RESOLUCIÓN No. 835
ARMENIA QUINDÍO, 18 DE ABRIL DE 2023

"POR MEDIO DEL CUAL SE OTORGA UN PERMISO DE VERTIMIENTO DE AGUAS RESIDUALES DOMÉSTICAS PARA UNA VIVIENDA CONSTRUIDA EN EL PREDIO 1) LOTE DE TERRENO # 5 (EL PORVENIR) VEREDA PLATANILLAL DEL MUNICIPIO DE MONTENEGRO Y SE ADOPTAN OTRAS DISPOSICIONES"

"CONCEPTO TÉCNICO PARA TRÁMITE DE PERMISO DE VERTIMIENTO – CTPV - 054 - 2023

Imagen 2. Capacidad de uso de suelo en la ubicación del punto de descarga
Fuente: SIG Quindío

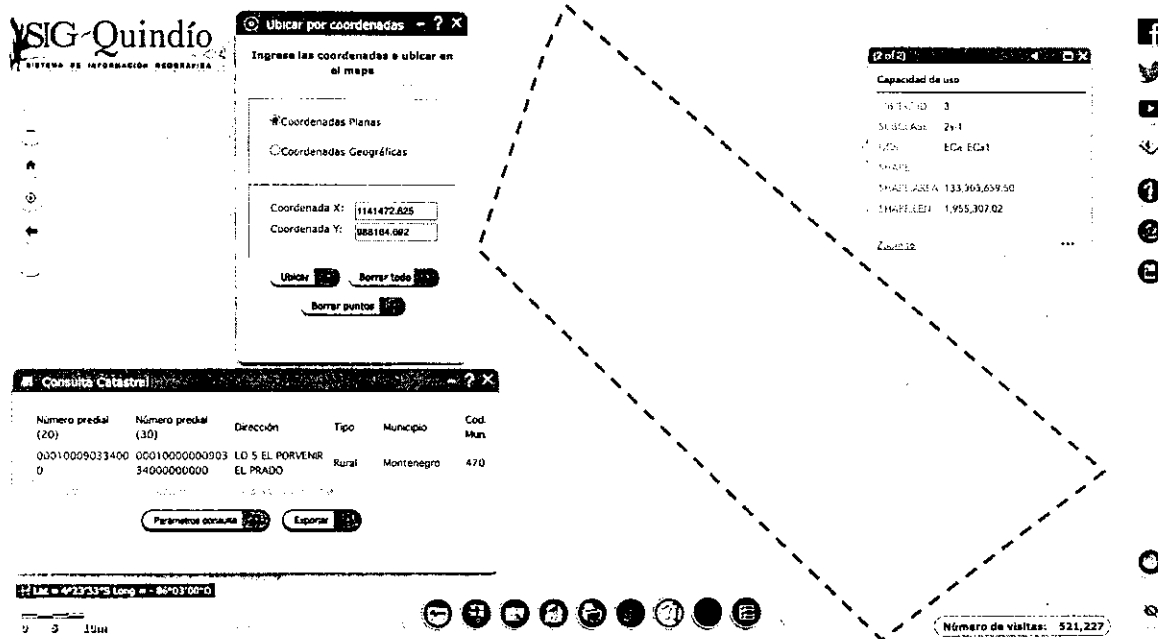
Según lo observado en el SIG Quindío, se evidencia que el punto de descarga se encuentra por fuera de polígonos de Suelos de Protección Rural y de Áreas y Ecosistemas Estratégicos. Además, se evidencia que dicho punto se encuentra ubicado sobre suelo con capacidad de uso agrológico 2s-1 (ver Imagen 2).
